**RÉPONSE DE SOCIÉTÉ EN COMMANDITE GAZ MÉTRO (GAZ MÉTRO) À LA
DEMANDE DE RENSEIGNEMENTS NO. 3 DE STRATÉGIES ÉNERGÉTIQUES (S.É.)
L'ASSOCIATION QUÉBÉCOISE DE LUTTE CONTRE LA POLLUTION ATMOSPHÉRIQUE
(AQLPA)**

**A. LE PLAN D'APPROVISIONNEMENT GAZIER 2018-2021 (B-0079, GAZ MÉTRO 6,
DOCUMENT 1)**

Graphique 10

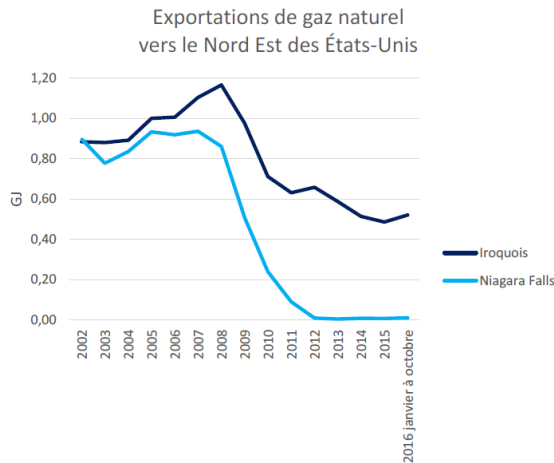
- a) Il est évident que l'unité du graphique n'est pas le gigajoule (GJ). Quelle est-elle ?

L'unité du graphique aurait dû être BCF/jour. Une pièce révisée sera déposée à cet effet.

Graphique 11

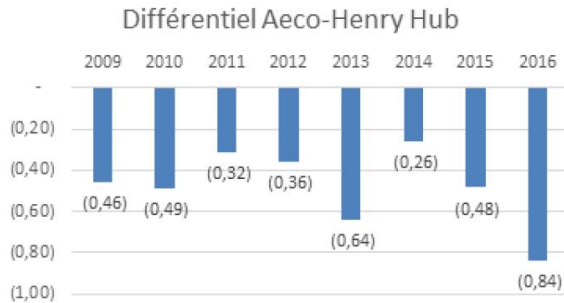
- a) Quelle est l'unité du graphique? Si un taux de change est impliqué, comment est-il déterminé?

L'unité du graphique aurait dû être \$US/MMBtu.

Graphique 18

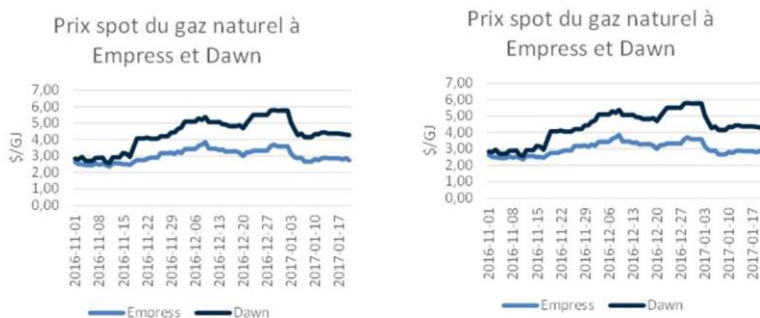
- a) Pourquoi montrez-vous deux graphiques identiques ? Veuillez déposer un correctif à la pièce au besoin.

Le second graphique aurait dû être le différentiel (écart) entre les prix à Empress et Dawn. Une pièce révisée sera déposée à cet effet.

Figure 1 : Différents potentiels en efficacité énergétique

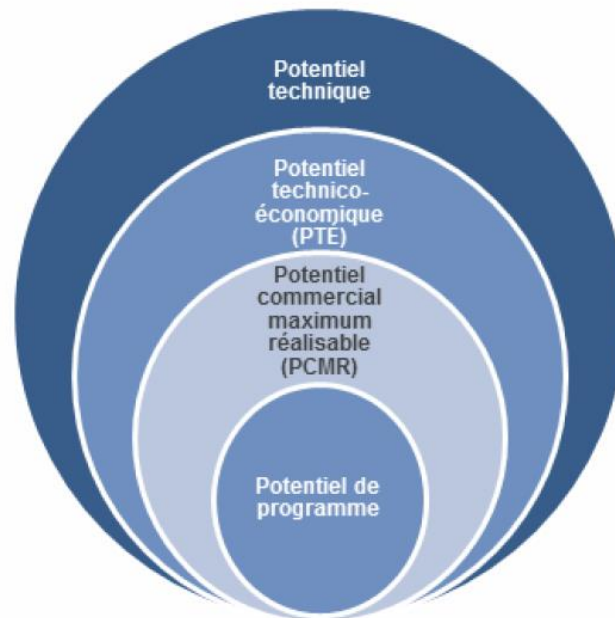
- a) Veuillez définir les différences entre les différents potentiels montrés à la figure 1. Plus précisément, pour chacun des cercles, veuillez définir le potentiel de la partie du cercle plus grand qui ne passe pas au cercle intérieur adjacent.

Pour la définition des différents potentiels, Gaz Métro réfère S.É./AQLPA aux pages 15 et 16 de la pièce B-0132, Gaz Métro-13, Document 1.
